Allegato "A" alla deliberazione della Giunta regionale n. 29-3352/  
in data 17 LUG. 2006 relativa all'approvazione del P.R.G.C. del Comune  
di Loreggia (VB)

Elenco modificazioni introdotte "ex officio" ai sensi dell'11° comma dell'art.  
15 della L.R. 5.12.1977 n° 56 e s.m.i.

Fig. 1 - Estratto da G9a "Carta di sintesi delle pericolosità geomorfologica e dell'idoneità all'utilizzazione urbanistica", in scala 1:2.000. Sono individuati i perimetri delle aree da ascrivere alla classe III B3 e III A in luogo della classe II.

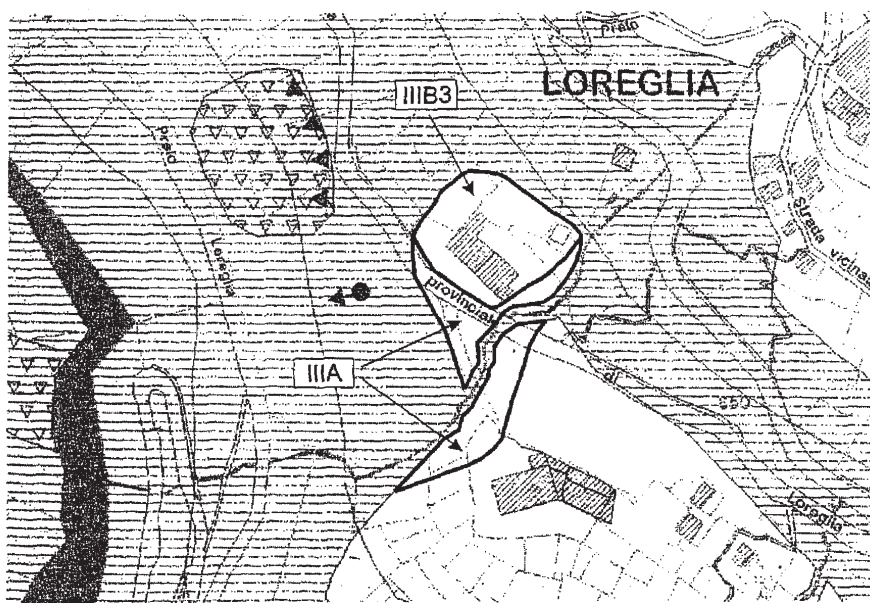
- L'area ascritta alla classe II posta a ridosso dell'attraversamento viario in località Noseglio è riclassificata parte in classe IIIA e parte in classe IIIB3, secondo quanto specificato in Fig. 1. Inoltre l'area ascritta alla classe II posta immediatamente a valle della S.P. di Loreglia, in località Noseglio e rappresentata sulla richiamata Fig. 1, è riclassificata alla classe IIIA.
